FICHE D'INFORMATION AUX CANDIDATS
AVIS N° 2021_45002_0015

Objet : Travaux maritimes de modernisation du bassin du Roucas Blanc

RÉPONSE SUITE A DES DEMANDES D'INFORMATION

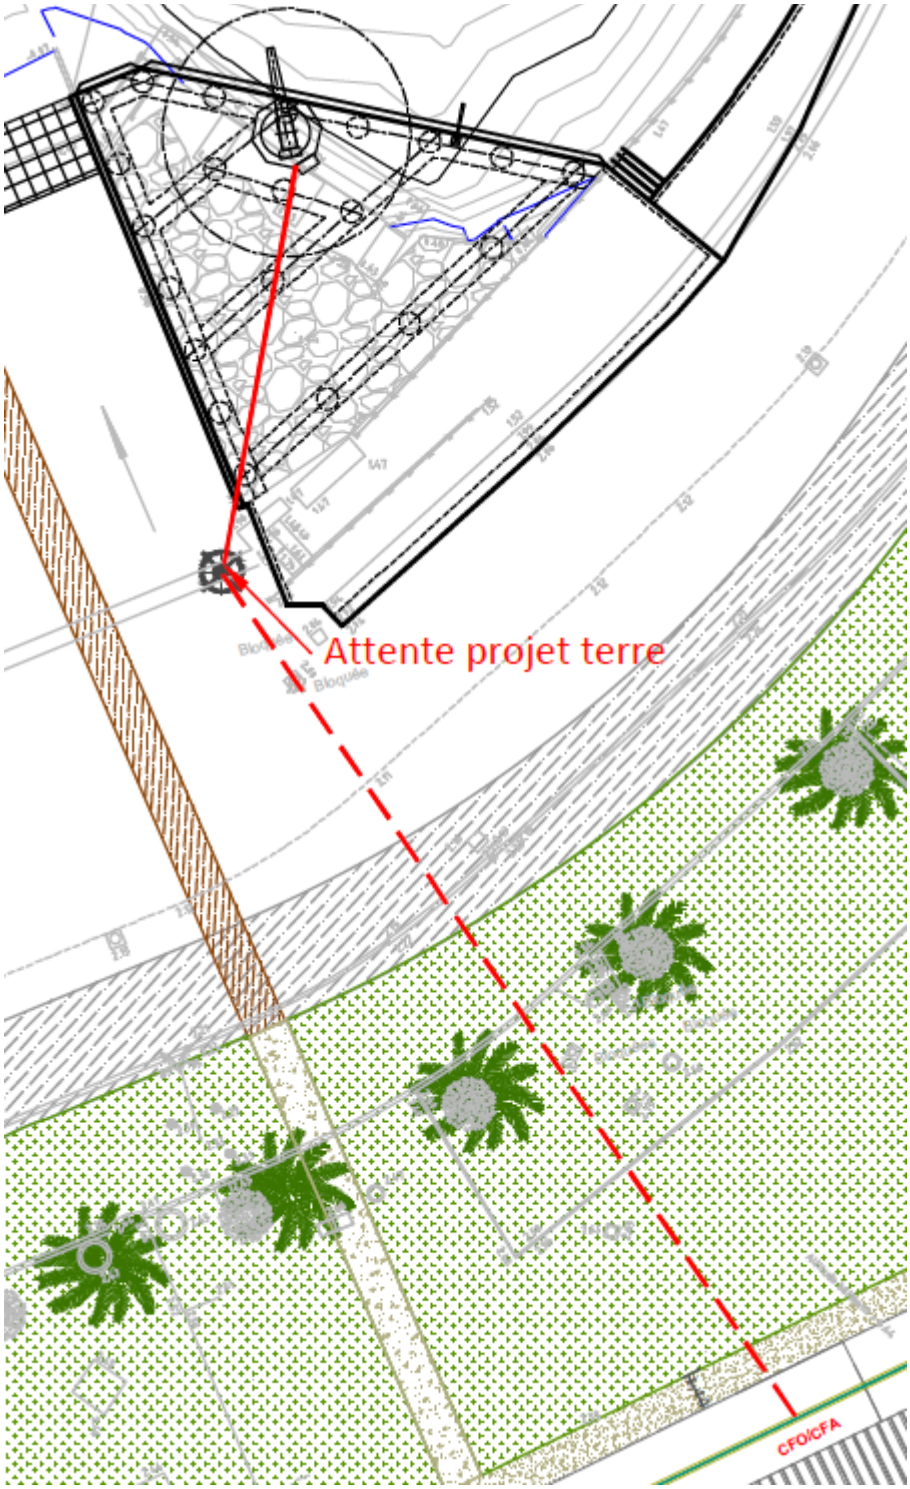
Les pontons F,G, H, I, J et K semblent être des pontons existants. Pouvez-vous nous confirmer que ces pontons ne sont pas à fournir. Pouvez vous également nous indiquer quel type de platelage est présent sur les pontons F,G, H, I, J et K.

Les pontons F, G, H, I,J et K seront fournis par l'organisateur des JO (exclus de la présente consultation), mais devront pouvoir s'accrocher sur la passerelle mise en œuvre par l'entreprise du lot 2.
